Avis délibéré
de la Mission régionale d'autorité environnementale
Provence-Alpes-Côte d'Azur

sur le projet de parc solaire photovoltaïque, au lieu-dit "Le
Deveson", à Oze (05)

N° MRAe
2024APPACA58/3795

Figure 3 : Localisation des principales sensibilités écologiques de l'aire d'étude (Source : étude d'impact)

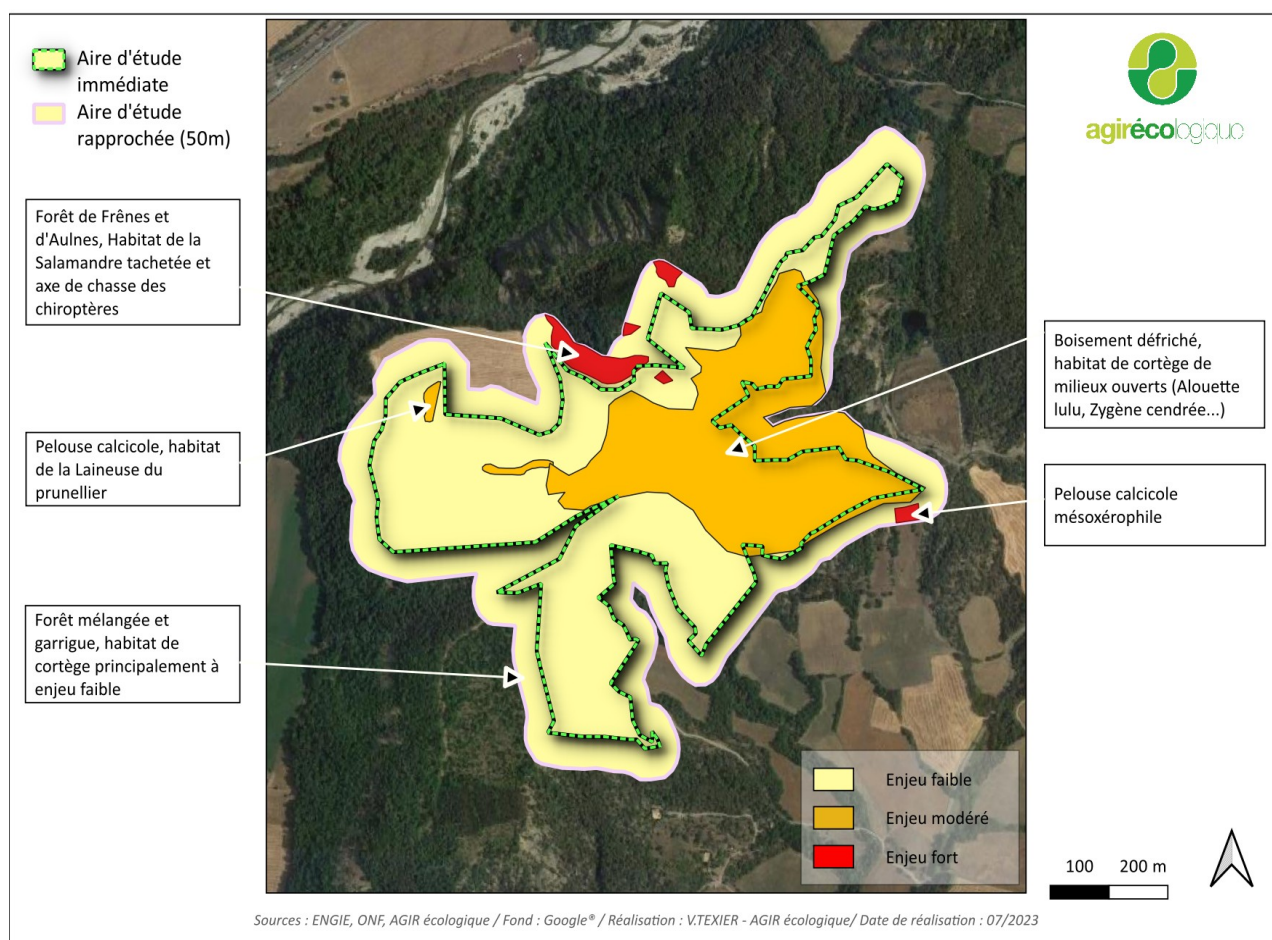
La MRAe relève que la carte présentée est incomplète dans la mesure où elle ne mentionne que les habitats sans faire apparaître les espèces faunistiques et floristiques protégées.

La MRAe recommande que la carte des principales sensibilités écologiques tienne compte non seulement de l'habitat, mais également des aspects floristiques et faunistiques.

Figure 4 - Photomontage depuis le belvédère des Eygaux (Source : étude d'impact)

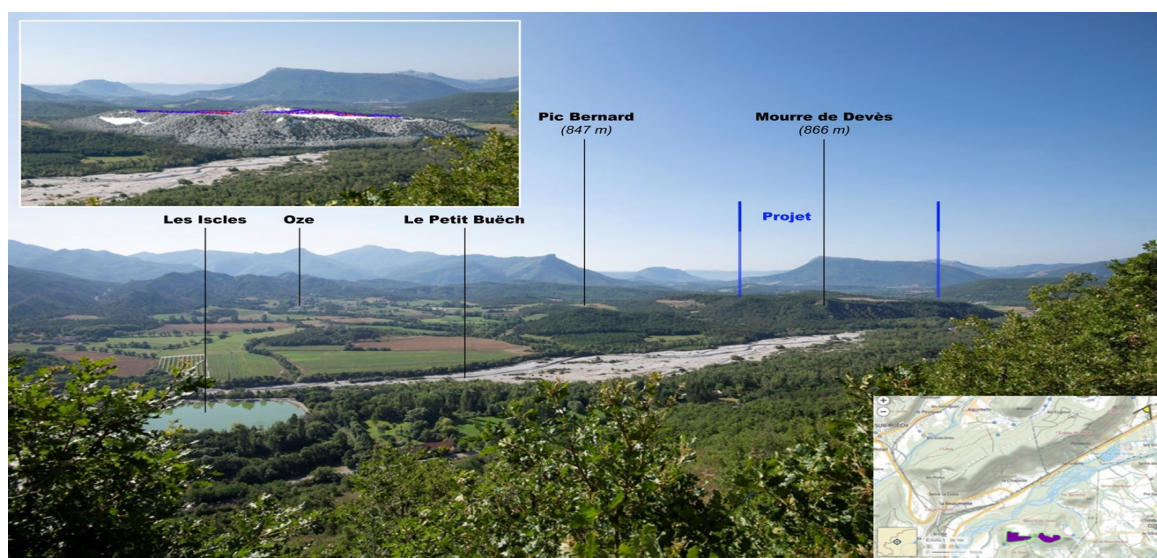
Toutefois, malgré ces mesures d'atténuation, deux secteurs demeurent concernés par des impacts visuels résiduels qualifiés de modérés par l'étude d'impact : d'une part le site touristique des Eygaux culminant à 966 m, sur le plateau séparant les deux vallées du Petit et du Grand Buëch, notamment au niveau de la table d'orientation de son belvédère ; d'autre part, une séquence de la route RD994a, localisée dans la descente du col du Pignon dans le secteur de sa jonction avec la RD994.

Pour la MRAe, il s'agit au contraire d'effets résiduels notables sur le paysage et, si les crêtes ont été respectées, le sens des versants n'a pas été correctement pris en compte et l'implantation des panneaux ne suit pas les courbes de niveaux, conduisant ainsi à un remplissage maximal de la parcelle, amplifiant l'effet visuel. Ces éléments doivent conduire à une analyse plus détaillée de la co-visibilité résiduelle afin de proposer des mesures adaptées en vue de réduire ces impacts.

La MRAe recommande de compléter l'analyse paysagère au niveau des deux secteurs précités et de proposer des mesures adaptées à une meilleure intégration paysagère du projet.
